Добавление 57 — Правила № 58 ООН

Пересмотр 3 — Поправка 2

Дополнение 2 к поправкам серии 03 — Дата вступления в силу: 25 сентября 2020 года

Единообразные предписания, касающиеся официального утверждения:

Рис. 1

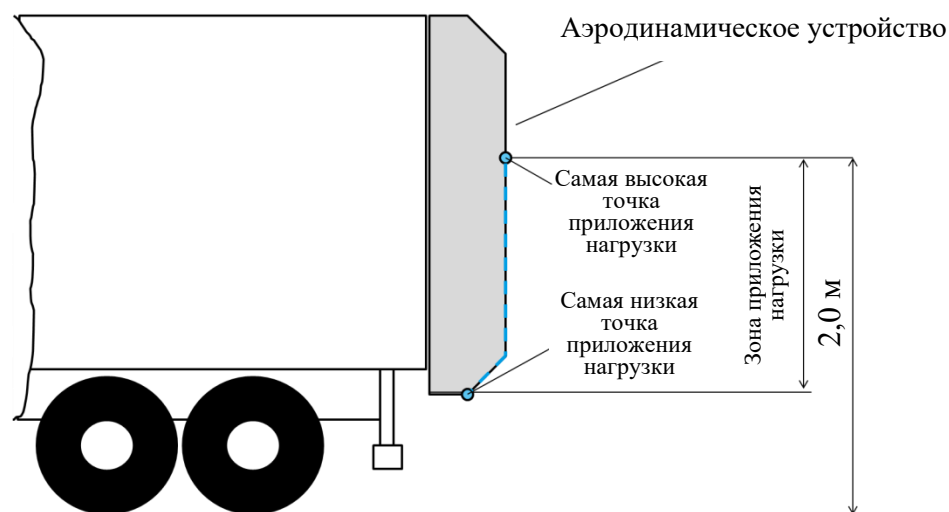
- 5.1.1 Нагрузку прилагают параллельно продольной оси транспортного средства через контактную поверхность высотой не более 250 мм и шириной 200 мм, причем радиус закругления вертикальных граней или краев адаптера должен составлять 5 ± 1 мм. Данная поверхность или этот адаптер не должны жестко крепиться к аэродинамическому устройству и должны перемещаться во всех направлениях. При проведении испытания на транспортном средстве высота центра поверхности или адаптера определяется изготовителем в зоне между самым нижним краем аэродинамического устройства и точкой, расположенной на высоте не более 2,0 м от уровня грунта в конфигурации монтажа на транспортном средстве (см. рис. 1). Эту точку надлежит определять на транспортном средстве, нагруженном до его технической допустимой максимальной массы в груженом состоянии.

При проведении испытания на одном из элементов кузова транспортного средства или на жестком барьере высота центра поверхности или адаптера определяется изготовителем в зоне между самым нижним краем аэродинамического устройства и точкой, соответствующей высоте не более 2,0 м от уровня грунта в конфигурации монтажа на транспортном средстве, нагруженном до его технической допустимой максимальной массы в груженом состоянии (см. рис. 2).

Точное расположение центра поверхности или адаптера в зоне приложения нагрузок указывается изготовителем. В случаях, когда аэродинамическое устройство имеет различную жесткость в зоне приложения нагрузок (например, ввиду наличия армирующих элементов, использования различных материалов или разной толщины и т. д.), расположение центра контактной поверхности или адаптера подлежит

определению в зоне с наибольшим сопротивлением внешним нагрузкам, действующим в продольном направлении транспортного средства.

Рис. 3

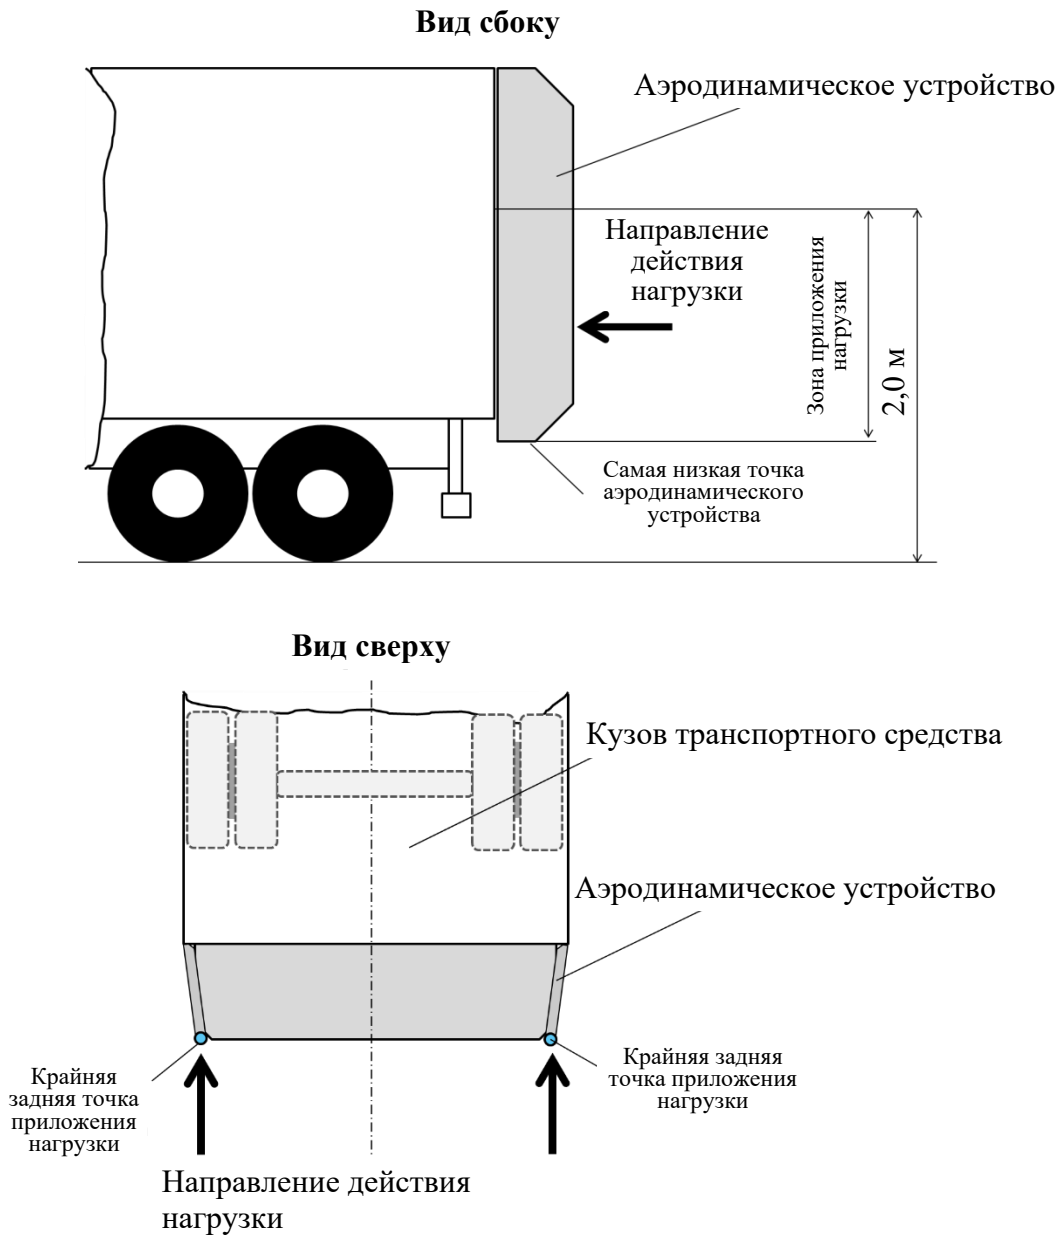
Горизонтальная нагрузка, равная максимум $4\,000\text{ Н} \pm 400\text{ Н}$, прилагается последовательно в двух точках, расположенных симметрично относительно средней линии транспортного средства или центральной линии устройства на заднем внешнем крае аэродинамического устройства в полностью развернутом или неубранном положении (см. рис. 3). Порядок приложения нагрузок может быть указан изготовителем.

Рис. 4

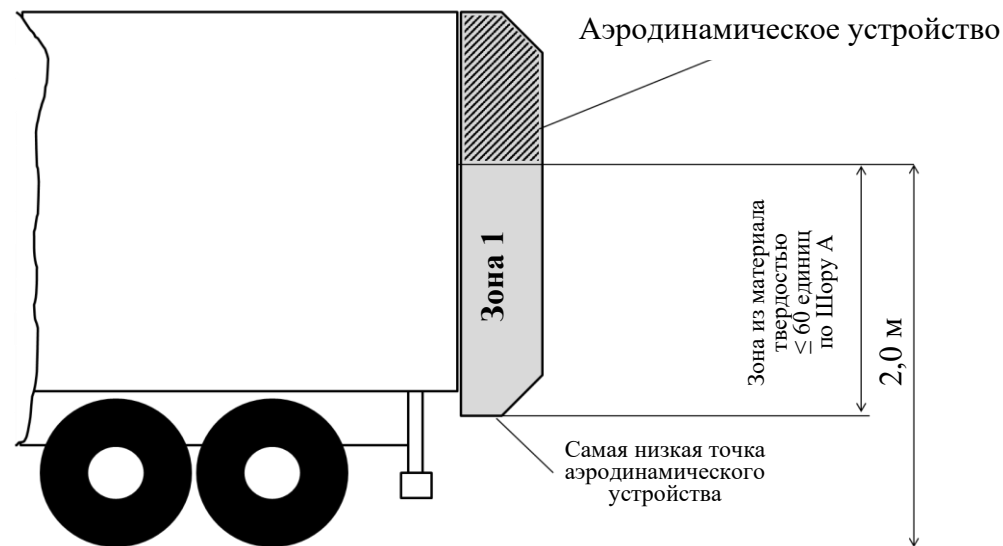
6.2 Независимо от положений пунктов 5.1, 5.1.1, 5.1.2 и 6.1 к приложению нагрузок не прибегают, если в показанной на рис. 4 зоне 1 аэродинамическое устройство изготовлено из материала твердостью не

более 60 единиц по Шору А. Эти положения не распространяются на элементы (фиксаторы, петли, приводы, кабели, огни и т. д.), служащие для крепления аэродинамического устройства к кузову транспортного средства либо установленные на аэродинамическом устройстве.

Измерение твердости производят вместе с аэродинамическим устройством, установленным на транспортном средстве. Если измерить твердость по Шору А не представляется возможным, то для получения соответствующей оценки используют сопоставимые измерения.
